SERVICE INFO – INA 0037

Уточнение по приводам вспомогательного оборудования двигателей 1.9 TDI группы VAG без шкива генератора с обгонной муфтой

Двигатель: 1.9 TDI

Рисунок 1: Узел натяжения 533 0081 30 - используется на двигателях 1,9 TDI

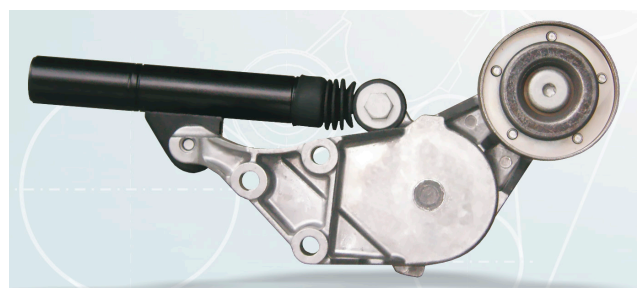
В наихудшем случае чрезмерные динамические нагрузки на поликлиновый ремень могут привести к нарастанию шума, или даже повреждению натяжителя такого ремня.

Это ведет к неисправности всего привода в сборе, что вызывает поломку автомобиля.

В приводе вспомогательного оборудования с узлом натяжения 533 0081 30 (Рис. 1), жестко закрепленный шкив генератора должен быть заменен на шкив с обгонной муфтой INA (Рис. 2). Если шкив с такой муфтой был уже установлен, то необходимо провести его проверку, чтобы гарантировать правильное функционирование.
